# Nichtoffener Realisierungswettbewerb Neubau **Kindertagesstätte** **Dickenreishausen**

## **Ergebnis der Preisgerichtssitzung** 15. April 2021

## 1. Preis

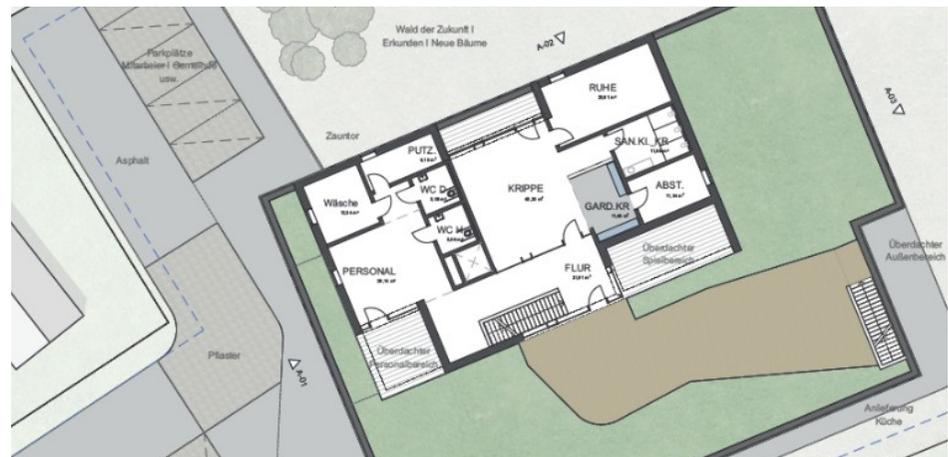
Das eingeschossige Pavillongebäude fügt sich mit großer Zurückhaltung organisch und unverkrampft in das Ortsbild am Übergang zum Landschaftsraum des Buxachtals ein. Der ortsprägende Charakter der benachbarten Kirche wird respektiert. Der Kita-Eingang ist über einen von der Straße direkt auf den Eingang zuführenden Fußweg mit seitlich gelegener Vorfahrt gut angeordnet. Der davon über Eck erreichbare Eingang zum insgesamt angemessen positionierten Gemeindesaal liegt etwas abseits.

Die Positionierung des Kindergartens im Grundstück wirkt schlüssig und selbstverständlich. Die Freibereiche sind hervorragend angeordnet und über kurze Wege aus den Gruppenbereichen gut erreichbar. Der Kindergarten entfaltet die Wirkung einer überdachten Spiellandschaft, die mühelos Außen und Innen verbindet. Die Erschließungsräume haben einen stadträumlichen Ansatz als Haus als Weg und Platz.

Nach dem Zugangsbereich befindet man sich in einem kompakten und großzügig wirkenden Foyer, das als zentraler Verteilerraum funktioniert und über kurze Wege sternförmig alle Nutzungsbereiche erschließt. Konische Flure, die im Licht enden, leiten den Besucher.

Die Positionierung und Orientierung der Räume ist nutzungsoptimiert. Die Belange des Personals bilden sich bestens ab. Die Nutzungsbereiche haben eine hohe Eigenständigkeit, können sich jedoch auch vollständig öffnen und den Kindern die Möglichkeit von Rundgängen anbieten. Die Funktionalität der zusammenschaltbaren Räume ist vor und nach der Zusammenschaltung gegeben.

Der pädagogische Ansatz einer engen Verbindung des Kindergartenalltags mit der umgebenden Natur lässt sich in diesem Entwurf sehr gut verwirklichen. Die räumliche Raffinesse der spannungsvollen Innenraumabfolgen schaffen ein kindgerechtes und Phantasie anregendes bauliches Umfeld.

Die vorgeschlagene Konstruktion lässt eine wirtschaftliche Umsetzung zu.

Neben allen positiv bewerteten Aspekten muss in einer Weiterbearbeitung auf folgende Aspekte geachtet werden:

- Nutzflächengröße hat noch Optimierungspotential: Die zu großen Räume können aus Sicht des Preisgerichts ohne Qualitätsverluste weitgehend an die Zahlen aus dem Raumprogramm angepasst werden. Die wirtschaftliche Umsetzung der gewünschten hohen Aufenthaltsqualität der Bewegungsflächen wird so möglich.
- Auffindbarkeit/Erkennbarkeit des Eingangs zum Gemeindesaal ist zu stärken,
- der südlich an der Fassade positionierte Abstellraum sollte weniger prominent platziert werden,
- das Dach sollte nicht als Freifläche genutzt werden. Die damit verbundene Rutsche erscheint überflüssig,
- die rechteckigen Oberlichter wirken stilistisch als Fremdkörper,
- lichte Raumhöhen sind zu überprüfen,
- Sanitärräume sind bei Kiga-Gruppen besser auch von den Fluren aus zu erschließen,
- in der weiteren Überarbeitung ist bei der Freiflächengestaltung der Planungsumgriff exakt einzuhalten.

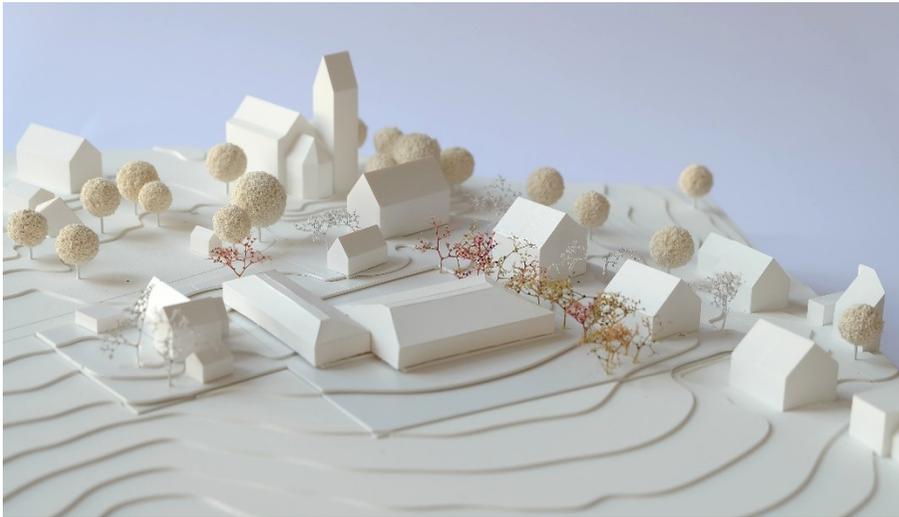
Der Entwurf besteht aus zwei gegeneinander verschobenen langgestreckten Baukörpern mit Satteldach, verbunden mit einem Zwischenbauteil unter einem Flachdach. Dieser nachvollziehbare Ansatz liegt gut im Grundstück und nutzt dieses geschickt aus. Durch das Verschieben der Gebäudeteile entstehen unterschiedliche Freibereiche mit einer selbstverständlichen Zonierung in Ü3 und U3 Freibereich.

Den räumlich gut proportionierten Zugang zum Gebäude erreicht man über eine Abfolge von Vorplatz, überdachtem Vorbereich und Foyer. Das Foyer mit dem verglasten Speiseraum übernimmt als Mitte des Gebäudes mit Aus- und Durchblick in die Landschaft die Verteilerrolle. Der Gemeindebereich mit eigenem Eingang ist sehr kompakt und funktional organisiert. Die Nutzungen sind logisch gruppiert und platziert, ein einfaches und zugleich flexibles Konzept. Kritisch gesehen wird, dass die ausgeprägte Dachform zu sehr hohen Räumen führt, was nur für die Gruppenräume, den Mehrzweckraum und den Gemeindesaal sinnvoll ist. Die Flure sind bloße Erschließungsflächen ohne Aufenthaltsqualitäten. Vor den Gruppenräumen wirkt dies beengt. Der Weg vom Kita-Bereich zum Speiseraum und zum Mehrzweckraum ist zu lang. Die zentrale Idee der Offenheit und Durchsichtigkeit des Eingangsbereichs mit daran anschließendem Speisebereich ist problematisch und störend für essende Kinder.

Insgesamt wird eine atmosphärische Qualität der Innenbereiche vermisst.

## 2. Preis

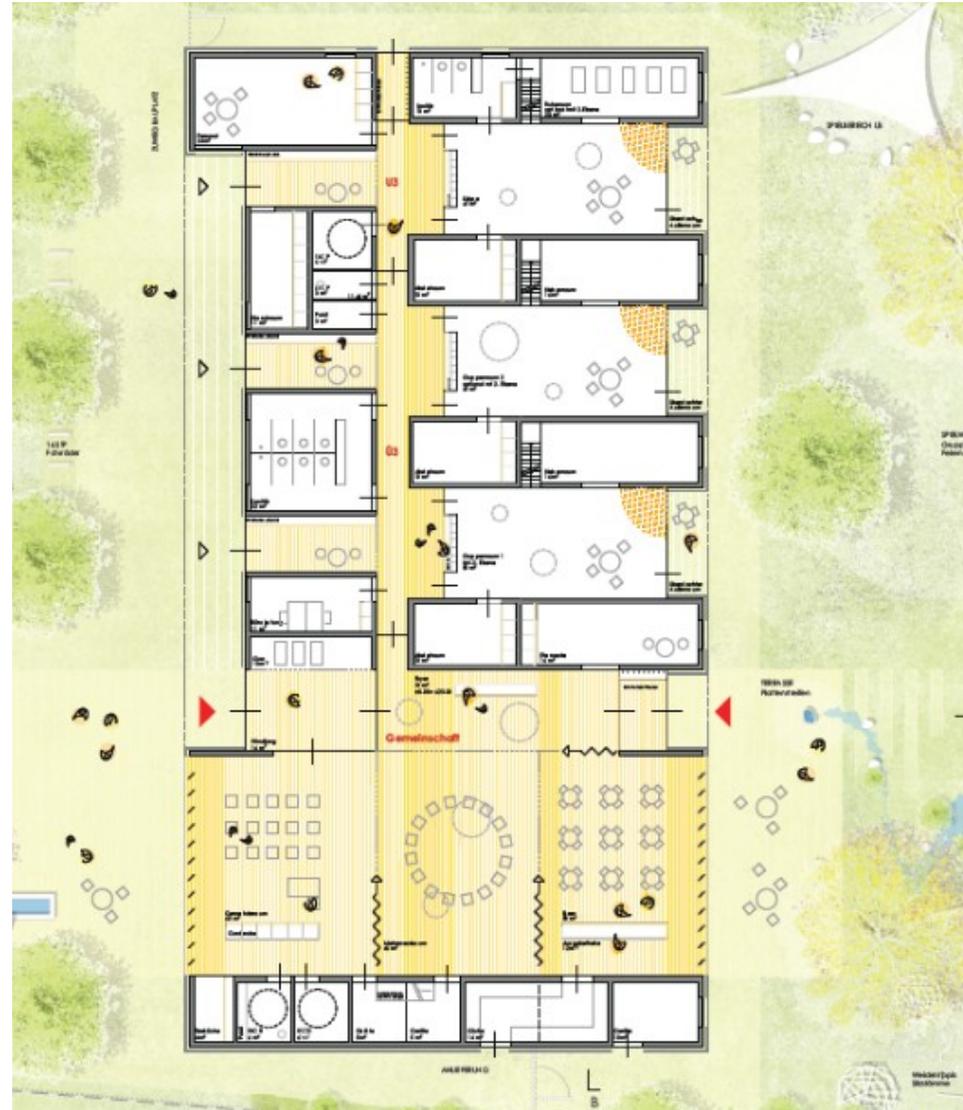
Der vorgeschlagene Baukörper besteht aus einem L-förmigen Baukörper als „Rücken“ nach Norden und Westen sowie aus drei nach Süden hin eingestellten und aneinandergrenzenden Satteldachbaukörpern. Diese markieren die drei Kita-Gruppenbereiche und sollen diesen eine Erkennbarkeit vermitteln.

Zugang und Vorfahrt mit Parkierung sind klar voneinander abgegrenzt. Die stringente Grundrissstruktur, die einen klarer Rücken und eine Abgrenzung zur umgebenden Bebauung ausbildet, vermeidet so nachbarschaftliche Konflikte. Der südwestliche Gartenbereich wird durch den Baukörper klar gefasst und dadurch hervorgehoben. Alle Aufenthaltsräume orientieren sich zu diesem Bereich hin.

Von der Erschließungsstraße kommend wirkt der große gedeckte Vorbereich als Willkommensgeste und als halböffentliche gemeinschaftlich nutzbare Zone, von der aus klar getrennte, jedoch gleichberechtigte Eingänge zu den Nutzungsbereichen Kita und Gemeindesaal gehen. Die Eingangsansicht drückt deutlich den Charakter des gemeinsamen Hauses aus.

Der Grundriss ist klar und funktional strukturiert. Die Nutzungsanforderungen des Raumprogramms sind schlüssig erfüllt. Die Gemeindefläche ist deutlich abgegrenzt und separat erschlossen. Der gemeinschaftlich nutzbare Mehrzweckraum liegt mittig und koppelt die Nutzungsbereiche Kita und Gemeindefläche. Helle und lichtdurchflutete Räume mit Blickbeziehungen nach außen und Durchblick vom Eingang aus in die Landschaft charakterisieren die zentralen Räume. Der Kindergartenbereich wird erschlossen durch einen von Garderobennischen rhythmisierten Gang mit beispielbaren Flächen. Vor den Gruppenräumen sind große überdachte Spielterrassen vorgesehen. Trotz der kraftvollen Baustruktur und überzeugenden Grundrissgestaltung wirkt die Gesamtanlage sehr formal. Die mit Satteldächern abgesetzten Gruppenbereiche erreichen Raumhöhen, die nicht mehr kindgerecht erscheinen.

Bei einer weiteren Überarbeitung sind folgende Punkte zu beachten:

- die Eingangsgeste des Vordachs braucht einen kleinkindgerechten Maßstab,
- der dreigeteilte Vorplatz ist zu kleingliedrig und widerspricht der durch das Vordach erzeugten Geste,

- die baukörperliche Plastizität ist innenräumlich nicht sinnvoll, die Räume sind zu hoch, die Raumproportionen insbesondere für Krippenkinder nicht geeignet,

- ohne die Galerien, die von den Pädagoginnen kritisch gesehen werden, ist die Höhe der Räume fragwürdig und auch nicht nötig,
- am Entwurf muss unter Berücksichtigung des Maßstabes der Kinder baukörperlich weitergearbeitet werden,

- die formal bedingte Kubatur und insbesondere die Satteldächer auf der sonst ruhigen Dachfläche sind aus gestalterischer und wirtschaftlicher Sicht nicht sinnvoll,

- die große Fläche an verglasten Wänden im Mehrzweckraum ist nicht praktikabel, da dieser Raum v. a. als Bewegungsraum genutzt wird,
- die Nebenräume der Gruppenräume sollten für die angrenzende Gruppe zugänglich gemacht werden,

- der Sanitärraum der Krippe muss vom Ruheraum aus zugänglich sein,
- dem Flur fehlt natürliches Licht.

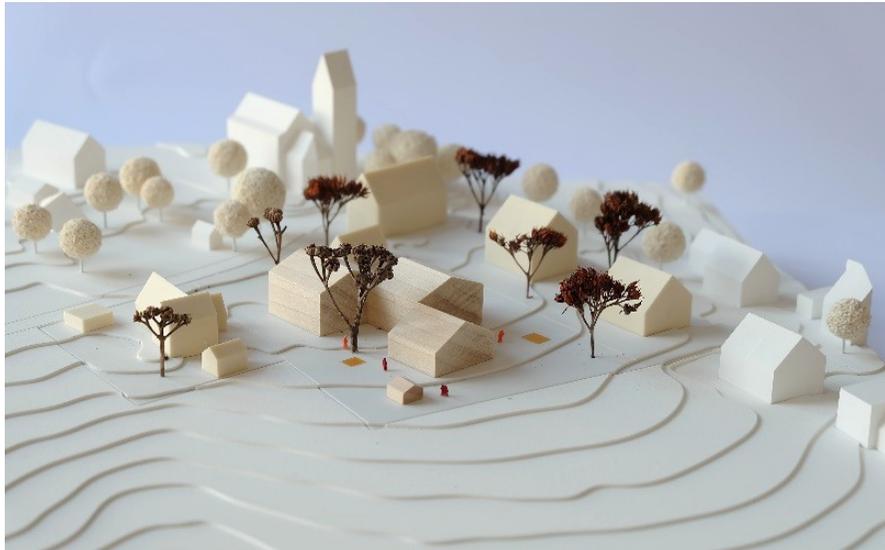
Der Baukörper stellt sich als große rechteckige Grundform unter mehrfach asymmetrisch gefalteten Satteldächern dar. Die innere Funktionsgliederung ist logisch. Windfang, Foyer und Gartenausgang fungieren als Kupplung zwischen Gemeinschaftsräumen und Kita. Die Spielflure sind von Westen direkt belichtet. Insgesamt handelt es sich um eine sehr stringente und daher auch wirtschaftliche Planung.

Kritisch gesehen wird, dass die große rechteckige Grundform städtebaulich keine Räume schafft, sondern lediglich Bereiche vor und hinter dem Gebäude ohne Verbindung der beiden Teile. Die vorgeschlagene zweite Ebene in den Gruppenräumen ist aus pädagogischer Sicht fragwürdig, insbesondere in der Krippe und angesichts der extrem steilen Stiegen. Die beliebig wirkende und aufwendige Dachform ist ohne Nutzen für das Gebäude und ein vergeblicher Versuch sich in das Dorf einzufügen. Die Verengung der Flure wird die Wirkung von Nadelöhren entfalten.

Es dominieren die aus dem Baukörper resultierenden formalen Zwänge über die funktionalen und atmosphärischen Anforderungen des pädagogischen Konzepts.
